### **3. 日本海沿岸における地震性隆起地域の 海岸地形との比較検討について**

### 積丹半島の海岸地形分布高度に関する検討関連

:H28年8月26日審査会合

:H28年9月30日審査会合

汀線方向における平坦度別海岸地形高度分布図

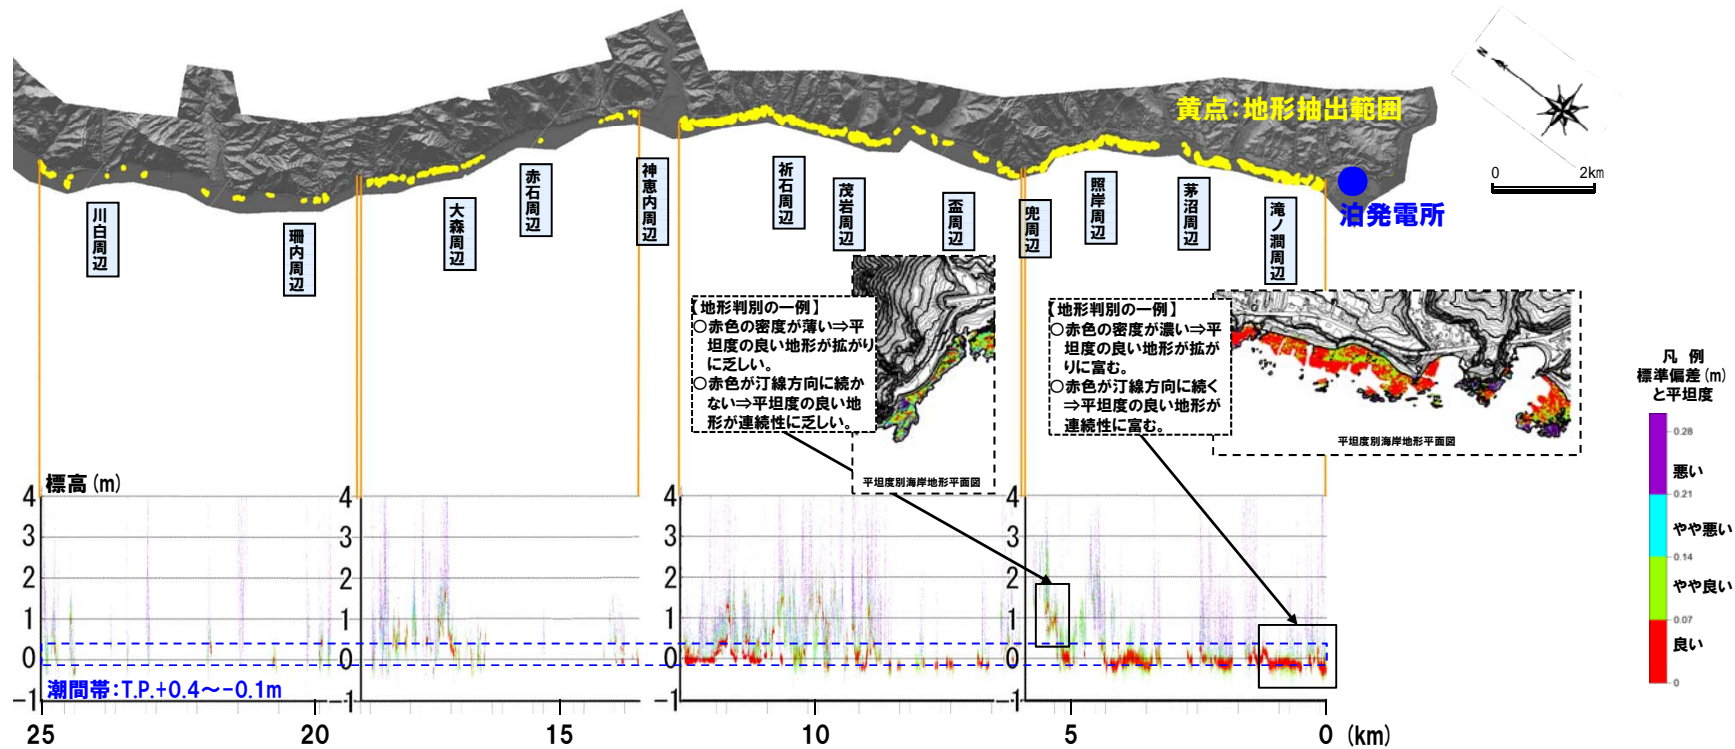
No	指摘事項	回答方針
1	積丹半島の海岸地形については、西岸の神恵内周辺を境として、海岸地形の発達の様子が異なる。この差異について、海底地形も含めた断面図を作成すること等によって説明すること。また、海岸地形高度と海岸線の形状の観点についても補足すること。	<ul style="list-style-type: none"> <li>積丹半島西岸及び北・東岸の海底地形状況については、陸域の地形はDEMデータを、海域の地形は漁場図等を用いて海底地形を含む地形断面図を作成し、特徴の差異について検討した。</li> <li>積丹半島の海岸地形の分布状況の差異については、地質及びMm1段丘の分布の観点から検討した。</li> <li>回答内容は、「当資料」P40～P68に掲載。</li> <li>積丹半島西岸の海岸地形高度と海岸線形状の関係について、海岸地形分布高度を平坦度の観点から整理した結果に基づき、考察した。</li> <li>回答内容は、「当資料」P112に掲載。</li> </ul>
2	日本海側における地震性隆起地域の文献については、隆起ベンチの計測方法、計測箇所(旧汀線の指標)等に詳述がないものもあるが、可能な範囲で北電の解釈も含めた記載の充実を図ること。	<ul style="list-style-type: none"> <li>青森県大戸瀬周辺に関する文献であるNakata et al. (1976)の隆起ベンチ高度測定方法及び測定位置に関する当社の解釈について、他文献等を参考に補足した。</li> <li>回答内容は、「当資料」P94～P95に掲載。</li> </ul>

- 積丹半島西岸の海岸地形分布高度を平坦度の観点から整理した結果を示す。
- 平坦度の良い海岸地形 (赤色凡例) は、その多くが潮間帯以下に認められる。
- 潮間帯より標高の高い範囲の平坦度の良い微地形は、拡がりや連続性に乏しく分布高度にもばらつきが認められることから、大局的には平坦度が悪いものと考えられる。

○積丹半島西岸の海岸地形には、平坦度の良い地形が、潮間帯より標高の高い範囲において、汀線方向に向かって系統的に高度変化を伴う又は高度が一定となるような状況は認められない。

積丹半島の洞窟・岩陰遺跡分布  
(右代ほか, 1992に加筆)

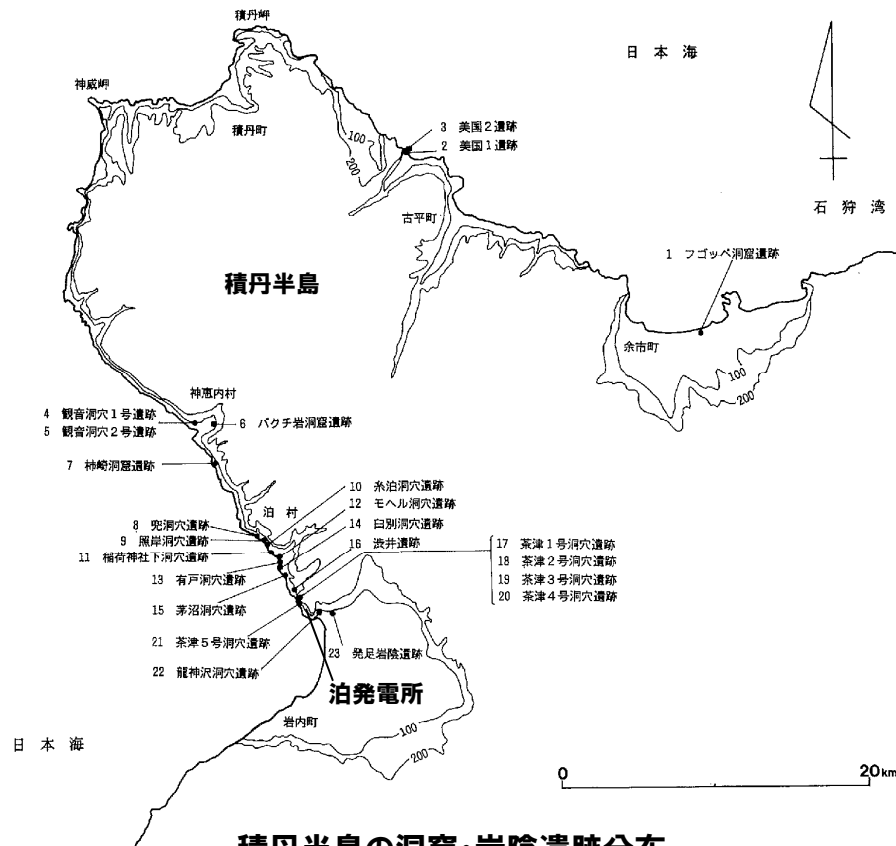
No	指摘事項	回答方針
9	海食洞の有無や分布について言及し、これまでの海岸地形の形成の考え方で説明できるか検討すること。	<ul style="list-style-type: none"> <li>・文献に記載された海食洞について、分布高度、岩質等について確認し、形成要因について検討した。</li> <li>・回答内容は、「当資料」P119～P173に掲載。</li> </ul>
9	海食洞の分布範囲・高度について、積丹半島全体で確認すること。	<ul style="list-style-type: none"> <li>・文献に記載された海食洞について、分布高度、岩質等について確認し、形成要因について検討した。</li> <li>・回答内容は、「当資料」P119～P173に掲載。</li> </ul>

○右代ほか(1992)によれば、日本海沿岸には洞窟・岩陰遺跡が数多く存在し、そのうち積丹半島には下図及び下表に示す23遺跡が認められるとされている。  
 ○右代ほか(1992)に示される洞窟・岩陰遺跡(以降、海食洞という。)について、分布高度、岩質等について状況確認を実施した。

地質断面図

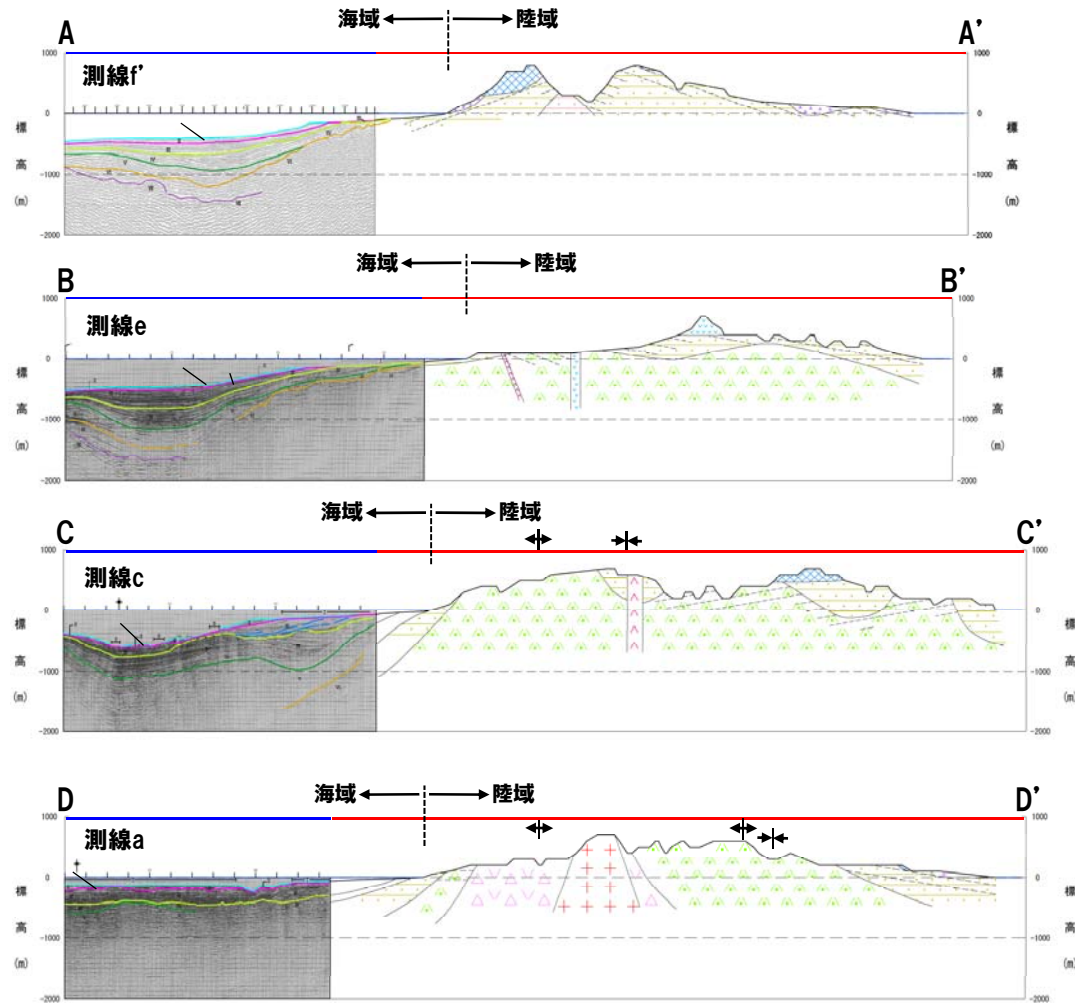
No	指摘事項	回答方針
10	陸域と海域の地質構造の連続性の検討については、積丹半島を海陸横断する4測線の地質断面図に示される陸域地質構造の情報を充実すること。	<ul style="list-style-type: none"><li>・積丹半島を海陸横断する4測線の地質断面図の陸域に分布する地層について、周辺の5万分の1地質図幅より、地層の傾斜を推定し、記載した。</li><li>・回答内容は、「当資料」P176～P177に掲載。</li></ul>

- 敷地前面海域のVI層及びVII層は、陸域の地層分布との対比から地質時代を推定している。
- 陸域と海域の地質構造の連続性の検討に当たっては、海上音波探査記録(測線f', 測線e, 測線c及び測線a)と連続する積丹半島の横断方向について地質断面図を作成している。
- 今回、地質断面図における陸域地質構造の情報の充実を図るため、以下の5万分の1地質図幅より、陸域に分布する地層の傾斜を推定し、記載した。
  - ・山岸・石井(1979)「余別および積丹岬」
  - ・根本ほか(1955)「古平および幌武意」
  - ・猪木・垣見(1954)「小樽西部」
  - ・山岸(1980)「神恵内」
  - ・斎藤ほか(1952)「茅沼」
- VI層は、陸域の地層分布との対比から積丹地域の神恵内層、古平層及び茅沼層に相当(黒松内低地帯地域においては、二股層以下に相当)するものと推定される。
- VII層は、敷地前面海域における最下位層であり、陸域の地層分布との対比から茅沼層より下位の地層に相当するものと推定される。

※地質断面図は、海域は当社海上音波探査記録、陸域は当社地表地質踏査結果、石田・三村(1991)、通商産業省資源エネルギー庁(1985)等を参考に作成した。  
 海域-陸域間については、当社海上音波探査記録、当社地表地質踏査の結果等に基づく地質構造から推定した。  
 陸域に分布する地層の傾斜については、5万分の1地質図幅(山岸・石井(1979)、根本ほか(1955)、猪木・垣見(1954)、山岸(1980)及び斎藤ほか(1952))において、断面線付近に記載の地層の走向・傾斜から推定した。
